Lavatório Banheiro Lazer

Consulta de Informação

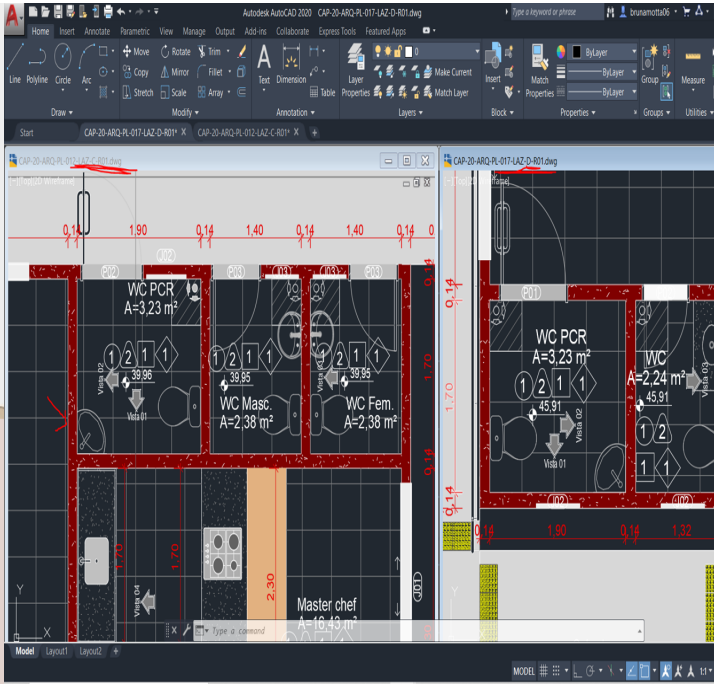
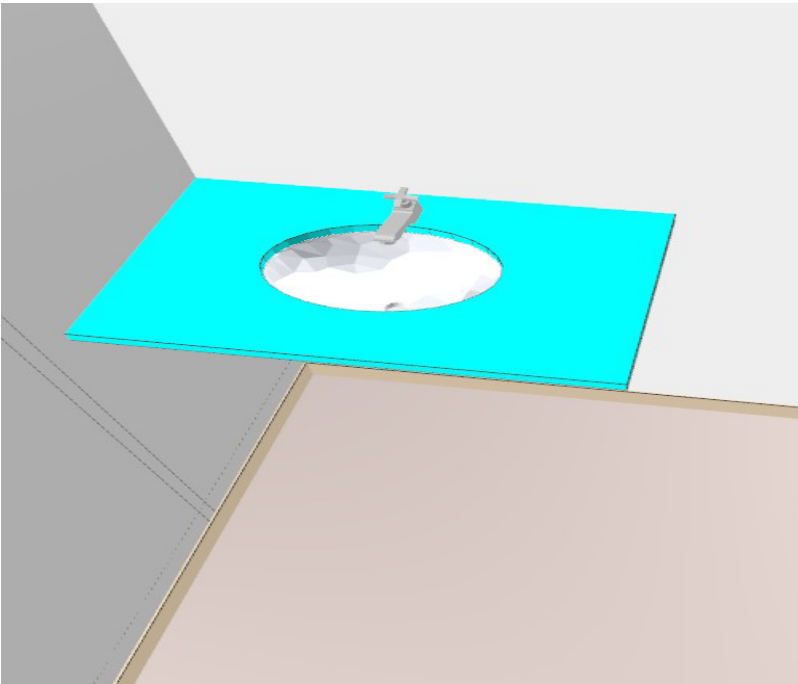
O lavatório será de bancada ou coluna? Verificar para outros banheiros do lazer também.

Ações	Descrição	Data Ação	Novo Vencimento	Responsável	Realizado por
	Realmente no Legal somente o banheiro PCR que não terá bancada	2021-10-28T20:17:06+00:00		coordenacao@chaconengenharia.com	coordenacao@chaconengenharia.com
	Foi verificado nos arquivos DWG do Projeto Legal a existência de lavatório de coluna nas demais área de lazer, assim, apenas na área de Lazer D consta lavatório de bancada.	2021-10-08T12:56:59+00:00		bruno@chaconengenharia.com	bruno@chaconengenharia.com
	sem comentários	2021-09-27T14:05:34+00:00		rafaelavilela@construtoracapital.com.br	rafaelavilela@construtoracapital.com.br
